Ausführungsbeispiele für eine 50m-Schwimmhalle in Lobeda-West

29.05.2018

BI „Schwimmhalle für Jena“

Sozialausschusssitzung

Kompromissvorschlag zur Einpassung auf das Grundstück:

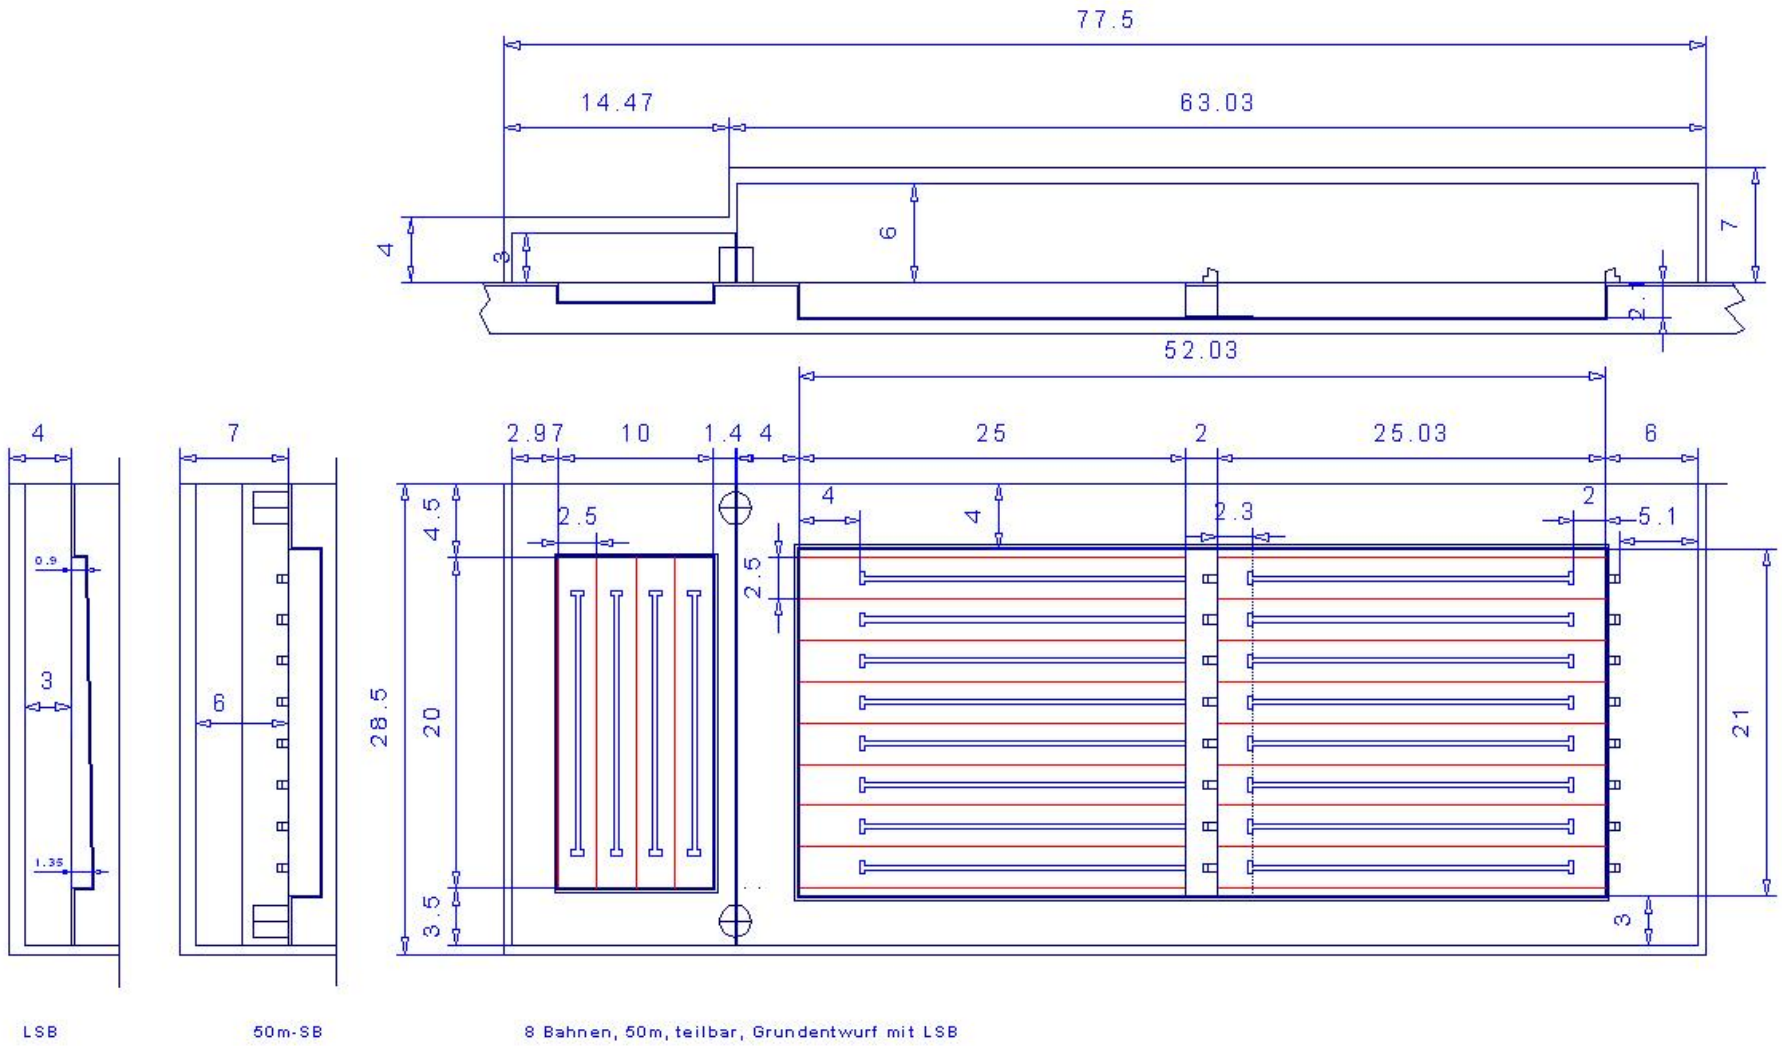
- Reduzierung der Lehrschwimmbeckenbreite von 12,5m (5B) auf 10,0m (4B)
- Gesamtlänge sinkt von 80,0m auf 77,5m

Notvariante zur Einpassung auf das Grundstück:

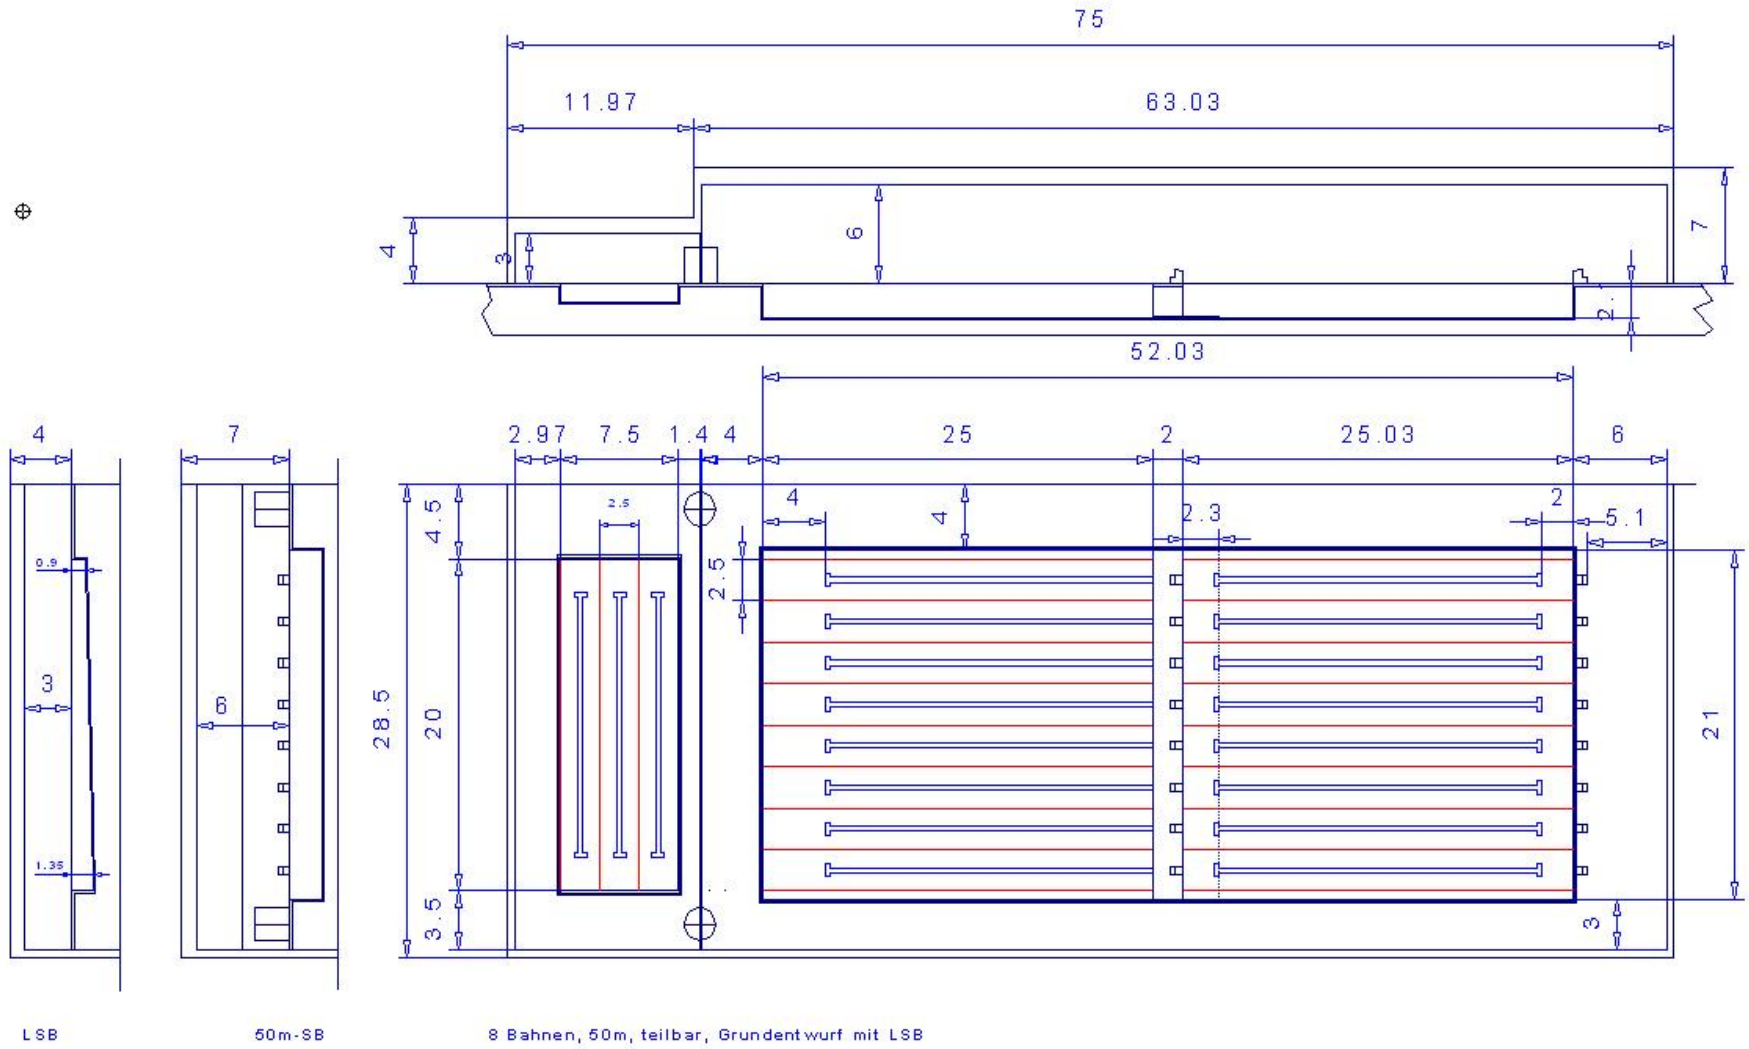
- Reduzierung der Lehrschwimmbeckenbreite von 12,5m (5B) auf 7,5m (3B)
- Gesamtlänge sinkt von 80,0m auf 75,0m
